GMINA PAKOŚĆ

ZP.271.1.1.2023.MG

Dotyczy postępowania o udzielenie zamówienia publicznego prowadzonego w trybie podstawowym, na podstawie art. 275 pkt 2 na realizację zamówienia pn.: „**Poprawa dostępności komunikacyjnej miejscowości z terenu Gminy Pakość poprzez przebudowę dróg gminnych**”.

„Dotyczy: **1) Radłowo - Szeroki Kamień nr 150442C / Kalkulacja ilości robót ziemnych**

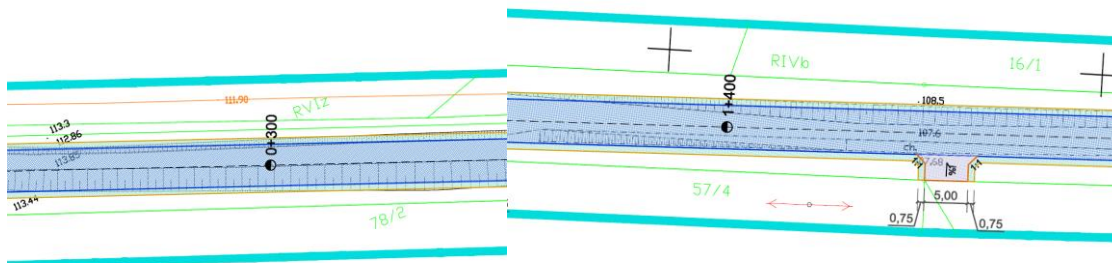
Wykonawca wnosi o przedłożenie tabeli robót ziemnych.

Wskazana w projekcie ilość robót ziemnych (opis techniczny), tj. 1.433 m³ wykopu, przy określonej w przedmiarze robót łącznej powierzchni nawierzchni utwardzonych – tj. to 9.555m², wskazuje, że wą projektu roboty ziemne obejmują wyłącznie korytowanie na gł. 15cm. Jest to niemożliwe, ponieważ droga nie jest projektowana po idealnie płaskim terenie (vide: zrzuty z Pzt poniżej).

Wykonawca wnosi o przedłożenie jednoznacznej informacji, jakie ilości robót ziemnych przyjąć w kalkulacji robót. W przypadku braku ich wskazania Wykonawca oprze się na ilości wskazanej w opisie technicznym.”

Odpowiedź: Roboty realizowane będą w oparciu o specyfikacje techniczne oraz przedmiar robót. Niweleta jezdni wyniesiona będzie średnio 15 cm ponad istniejący teren. Do kalkulacji należy przyjąć wskazaną wielkość.

„Dotyczy: **1) Radłowo - Szeroki Kamień nr 150442C / Styk nawierzchni bitumicznej istniejącej z projektowaną**

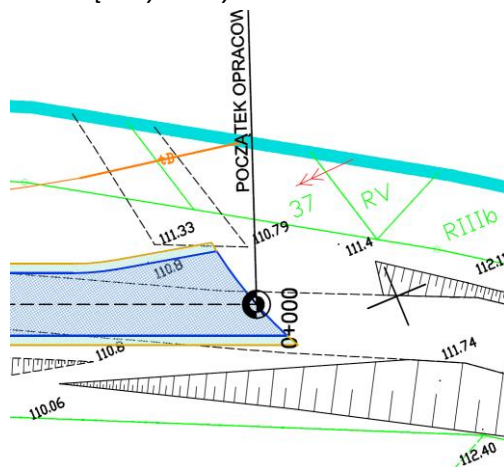
Wykonawca wnosi o wskazanie informacji, w jaki sposób ma być zrealizowany styk starej i nowej nawierzchni bitumicznej. Czy należy wykonać wcinę? Czy należy dokonać dodatkowe roboty bitumiczne na skrzyżowaniu?”

Odpowiedź: Na wyznaczonym styku starej i nowej nawierzchni należy rozebrać starą nawierzchnię z wykonaniem „schodków” w kolejnych warstwach. Przesunięcie schodków w kolejnych warstwach nie powinno być mniejsze niż 2 grubości warstwy. Do uszczelnienia styku nawierzchni należy użyć bitumicznej taśmy uszczelniającej.
